柏崎刈羽原子力発電所 原子炉施設保安規定 変更比較表

変 更 前	変 更 後	備 考
<p style="text-align: center;">第3章 体制及び評価</p> <p>第1節 保安管理体制</p> <p>(保安に関する組織)</p> <p>第4条 発電所の保安に関する組織は、図4のとおりとする。</p>	<p style="text-align: center;">第3章 体制及び評価</p> <p>第1節 保安管理体制</p> <p>(保安に関する組織)</p> <p>第4条 発電所の保安に関する組織は、図4のとおりとする。</p>

図4

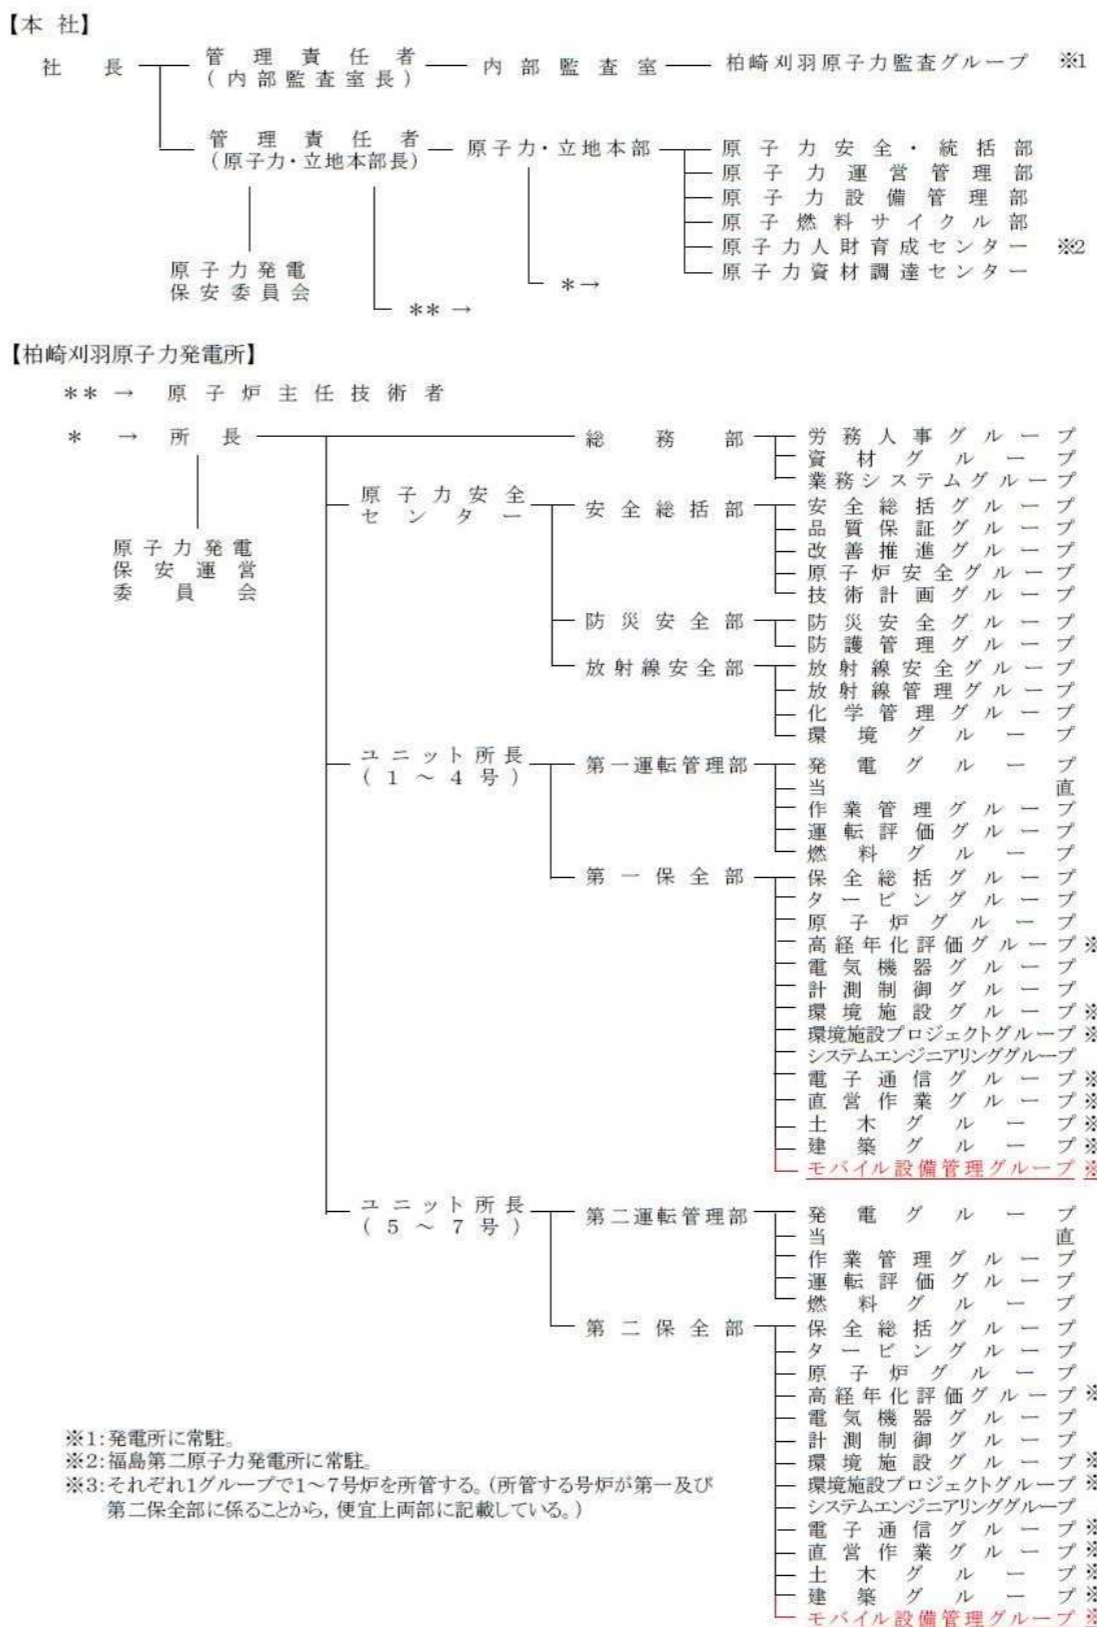
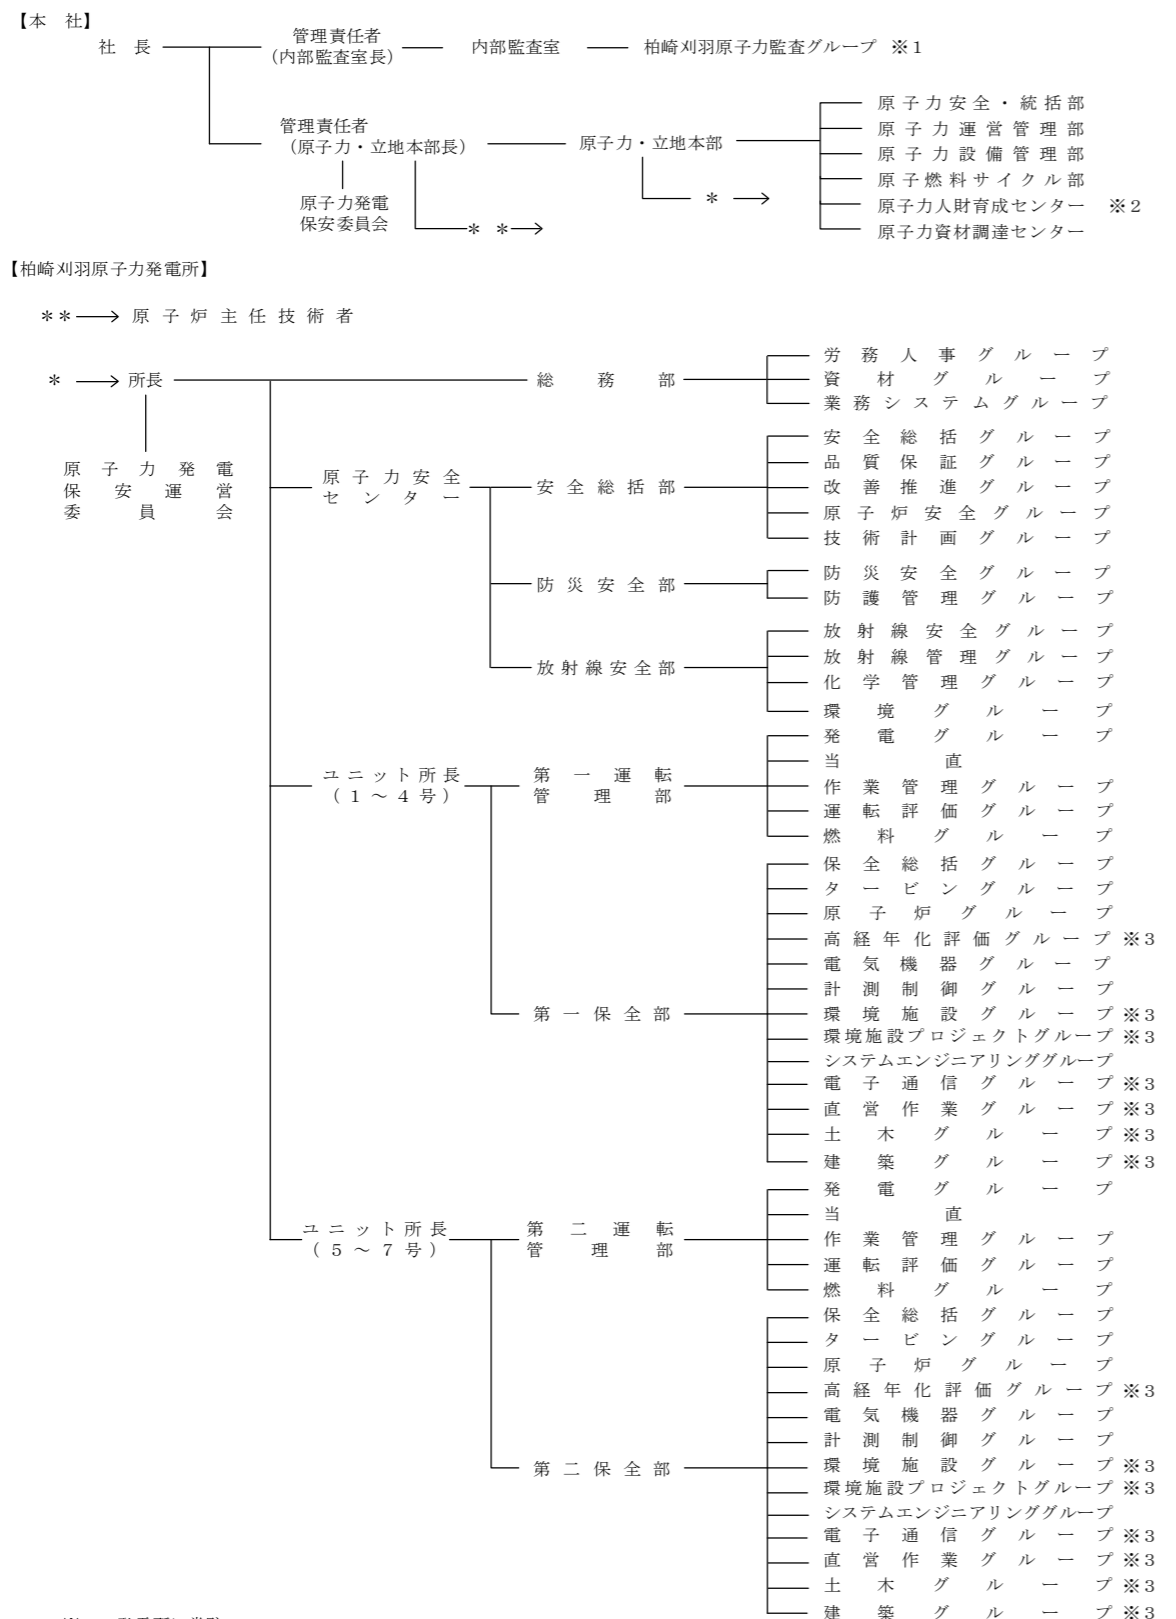
原子力規制委員会設置法の一部の施行に伴う変更(新規制基準の施行に伴う変更)

(サブプレッションプールの水位)
 第46条 原子炉の状態が運転、起動及び高温停止において、サブプレッションプールの水位は、表46-1(図46)で定める事項を運転上の制限とする。ただし、地震時を除く。

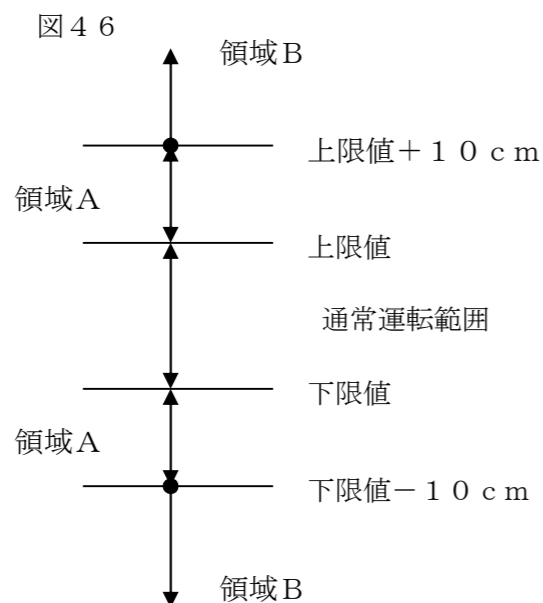
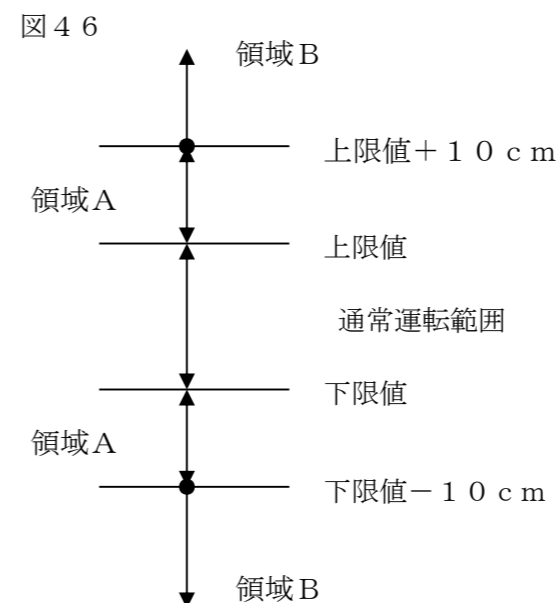
(サブプレッションプールの水位)
 第46条 原子炉の状態が運転、起動及び高温停止において、サブプレッションプール^{※1}の水位は、表46-1(図46)で定める事項を運転上の制限とする。ただし、地震時を除く。なお、7号炉において、高圧代替注水系の運転確認等により、サブプレッションプールの水位が図46の領域Aに移行した場合、運転確認開始から確認終了後24時間までの間は、運転上の制限を満足していないとはみなさないが、領域Bに移行した場合は、運転上の制限の逸脱と判断する。

2. サブプレッションプールの水位が前項で定める運転上の制限を満足していることを確認するため、次号を実施する。なお、7号炉において、高圧代替注水系の運転確認等により、サブプレッションプールの水位が図46の領域Aに移行した場合、5分毎にサブプレッションプールの水位を監視するとともに、領域Bに近接した場合は、水位が変動するような運転確認等を中止し、24時間以内に水位を制限値内に復旧する。

原子力規制委員会設置法の一部の施行に伴う変更(新規制基準の施行に伴う変更)
